Opel Agila f.o.m. årgang 2001 med motor Z10XE, Z12XE

Effekttab i motor, motor hakker, fejlkode P0170 registreret

Bulletin

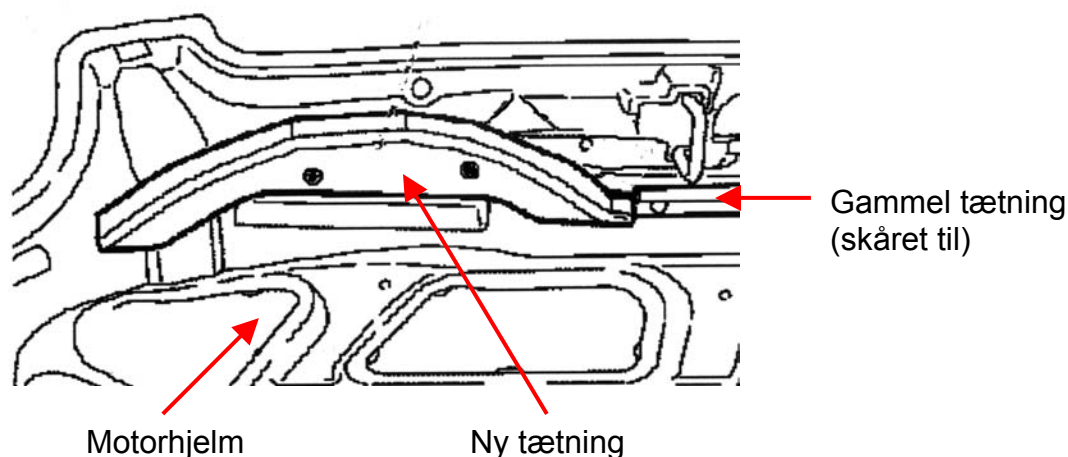
Hvis motoren hakker, har effekttab, og fejlkode P0170 registreres i styreenheden, kan problemet skyldes en defekt luftmassesensor. Vandtåge, som kommer ind i indsugnings-systemet, ødelægger luftmassesensoren. For at afhjælpe fejlen skal luftmassesensoren udskiftes, og der skal anbringes en ekstra tætning i området omkring motorhjelm.

Den eksisterende tætning skal skæres til, så den passer til den nye tætning. Ny tætning kan fås hos lokale autoriserede forhandlere.
